Rapport de contrôle d'installations électriques à basse et à très basse tension

RÉF. 19/2022/81485/01:2

ADRESSE DU CONTRÔLE rue du Hocquet 196 - 7100 La Louvière

TYPE DE CONTRÔLE Visite de contrôle vente ancienne installation (8.4.2)

Croquis de position élémentaire et descriptif sommaire des tableaux

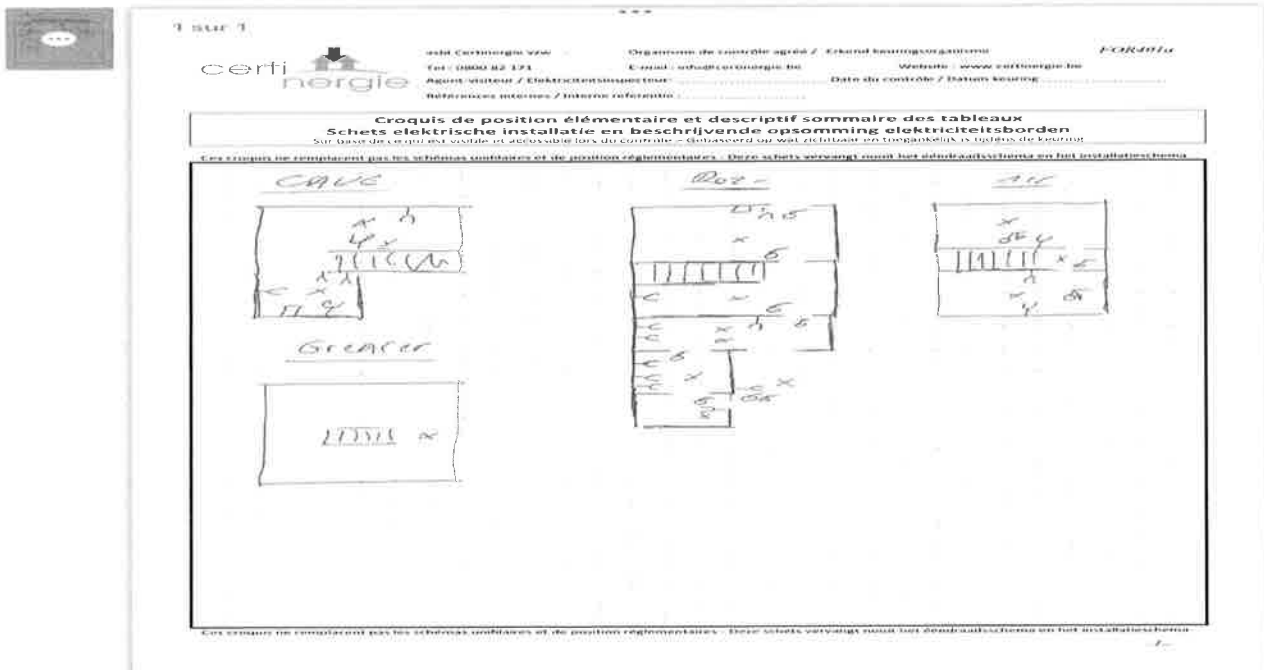
sur base de ce qui est visible et accessible lors du contrôle
Note : ces croquis ne remplacent pas les schémas unifilaires et de position réglementaires
